Dot. przetargu nieograniczonego nr **22/PN/2020**

„Budowa łącznika pomiędzy budynkami Opolskiego Centrum Onkologii i Szpitala Wojewódzkiego, wraz z dobudową części administracyjnych oddziałów chirurgii i ginekologii oraz izby przyjęć na poziomie parteru w trybie „zaprojektuj i wybuduj” w ramach projektu ” Podniesienie wydajności leczenia chorób cywilizacyjnych, w tym nowotworów złośliwych, poprzez skomunikowanie Opolskiego Centrum Onkologii i Szpitala Wojewódzkiego w Opolu dla zaspokojenia lepszego dostępu do świadczonych usług medycznych i optymalnego wykorzystania zasobów obu szpitali”.

Wyjaśnienia i zmiany treści SIWZ dokonane zgodnie z art. 38 ust 1 i 4 Ustawy PZP w dniu 15.07.2020r.

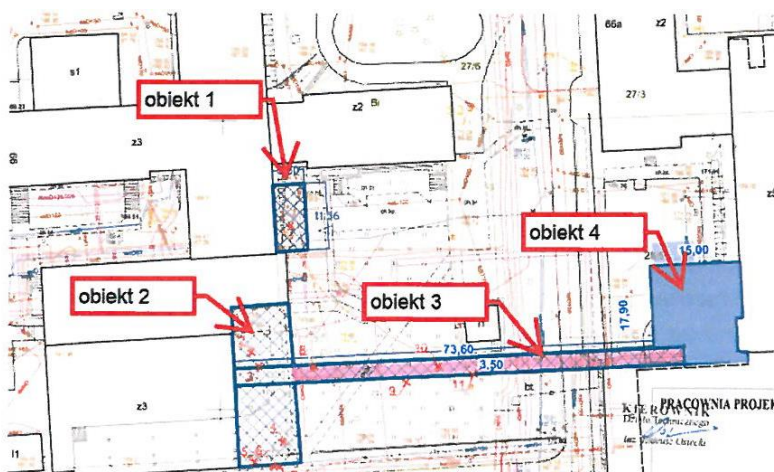
Prosimy o odpowiedź czy obiekty nr 1 i nr 2 – rys poniżej opracowany przez Pracownię Prokon – wchodzą w zakres przedmiotowego przetargu? Jeżeli tak prosimy o uzupełnienie dokumentacji przetargowej o PFU (zgodnie z Rozporządzeniem Ministra Infrastruktury z dnia 02.09.2004r. Dz.U. nr 202 poz. 2072 rozdział 4) oraz rzuty koncepcji tych obiektów tak jak dla obiektów nr 3 i 4.

NIE. Obiekty nr 1 i nr 2 nie wchodzą w zakres przedmiotowego przetargu.

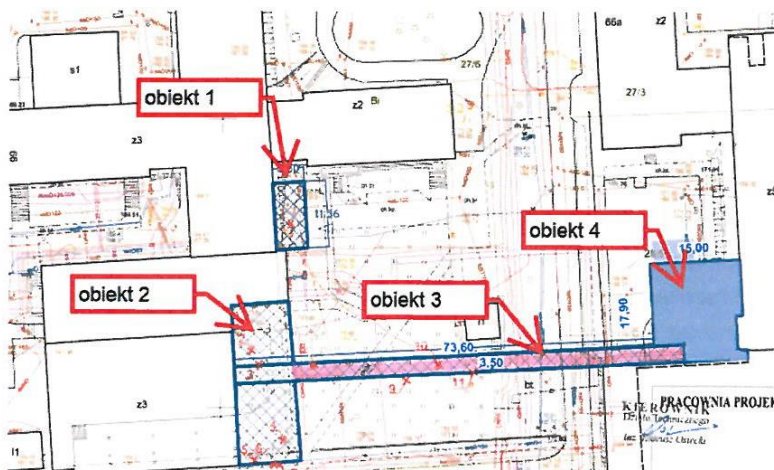
- którego obiektu wg poniższego rys. dotyczą te zapisy?
- prosimy o uzupełnienie tych punktów o określenie wymaganych przez Zamawiającego instalacji,
- jeżeli dotyczą również obiektu nr 2 prosimy o uzupełnienie dokumentacji przetargowej o niezbędne rzuty koncepcji.

Zapisy dotyczą obiektu nr 3 na przedstawionym rysunku. Obiekt nr 2 nie jest przedmiotem postępowania przetargowego.
